**Modulo per la presentazione delle osservazioni per i piani/programmi/progetti sottoposti a procedimenti di valutazione ambientale di competenza statale**

**ID: Codice procedura .....13034**

**“Progetto di un nuovo parco eolico, denominato "Energia Sorano", costituito da n.8 aerogeneratori, ciascuno di potenza nominale pari a 6,2 MW, per una potenza complessiva di 43,4 MW da realizzarsi nel comune di Sorano (GR) e relative opere di connessione”**

ALLEGATO 3 - ELABORAZIONE DEL PIANO DI GESTIONE DEL PATRIMONIO PAESAGGISTICO E STORICO-CULTURALE

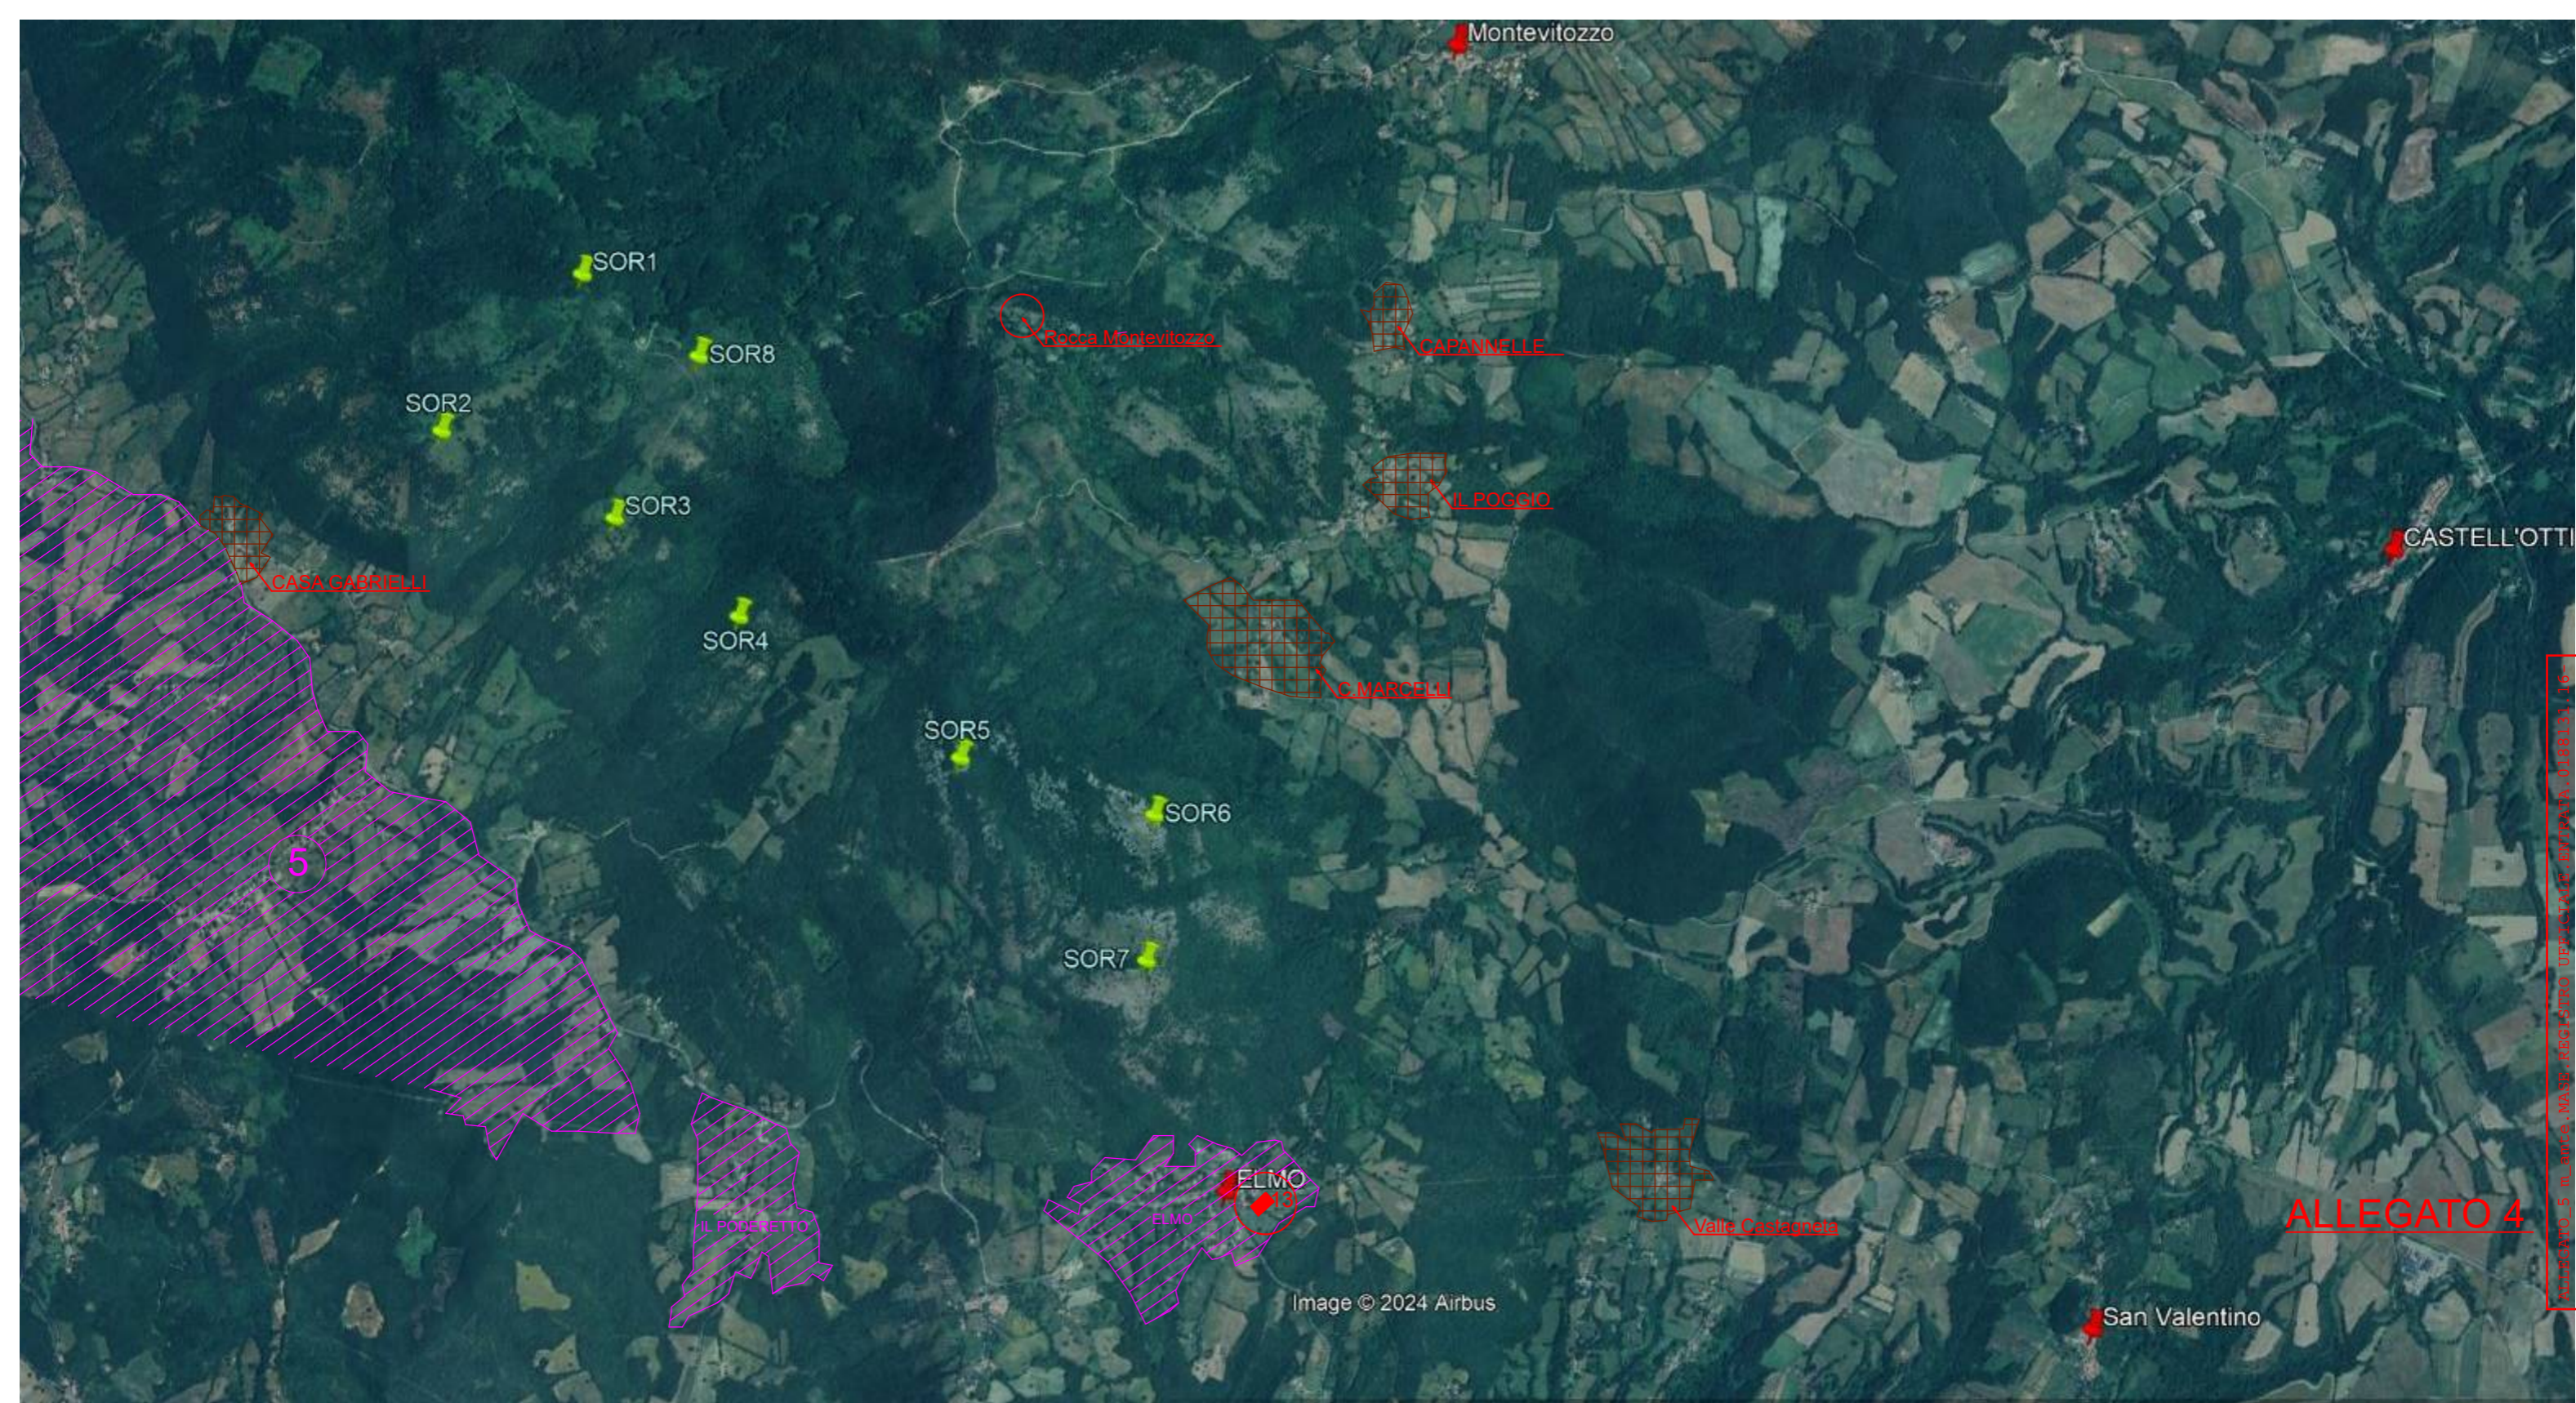
Eolico SORANO	Ambiti Territoriali con Specifiche limitazioni (Distanze in mt.)		
	⑤	IL PODERETTO	ELMO
SOR.1 📍	1.600	2.950	////
SOR.2 📍	800	2.600	////
SOR.3 📍	1.200	2.000	2.900
SOR.4 📍	1.300	1.800	2.400
SOR.5 📍	1.600	1.400	1.500
SOR.6 📍	2.100	1.700	1.100
SOR.7 📍	1.900	1.400	600
SOR.8 📍	1.800	2.600	////
